**RELATÓRIO DE FISCALIZAÇÃO TÉCNICA DOS SISTEMAS DE ÁGUA E
ESGOTO DO MUNICÍPIO DE
RIO CLARO**

PRESTADOR: DAAE – DEPARTAMENTO DE ÁGUA E ESGOTOS DE RIO CLARO

Relatório R2 – Não Conformidades

Americana, julho de 2014

Figura 02 - Imagem de satélite da captação Rio Corumbataí

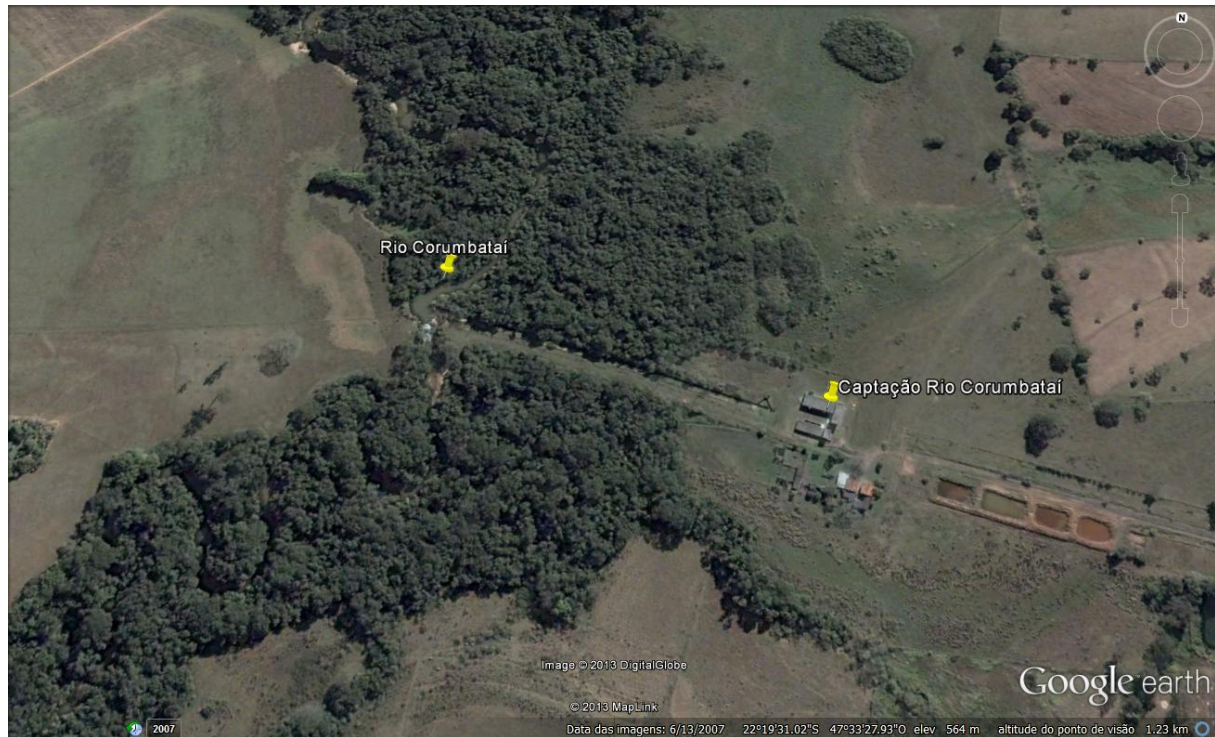
- ✓ Ausência de identificação da área (Art. 2º da Lei Federal 11.445/2007). Prazo: Em até 180 dias

- ✓ Drenagem inadequada de água de lubrificação de gaxetas (Art. 5.5.2.1 da NBR 12214/1992). Prazo: Em até 180 dias

Figura 04 - Imagem de satélite EEAT – ETA II

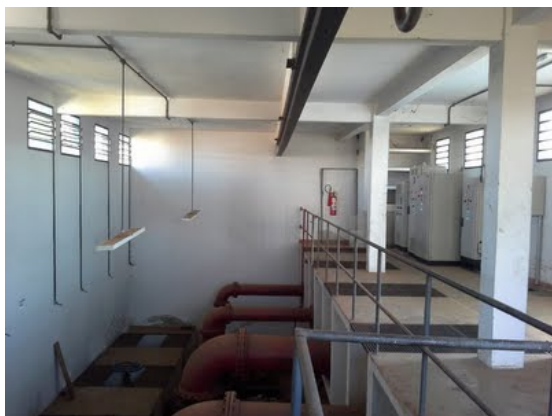
- ✓ Ausência de identificação da área (Art. 2º da Lei Federal 11.445/2007). Prazo: Em até 180 dias

- ✓ Drenagem inadequada de água de lubrificação de gaxetas (Art. 5.5.2.1 da NBR 12214/1992). Prazo: Em até 180 dias

- ✓ Existência de vazamentos aparentes (Art. 2º da Lei Federal 11.445/2007). Prazo: Imediato

Informações complementares: O fechamento adequado do poço de sucção recomendado no Diagnóstico/2013 ainda não foi realizado. O mesmo deverá ser realizado para evitar possível contaminação da água e evitar risco de acidentes de trabalho.
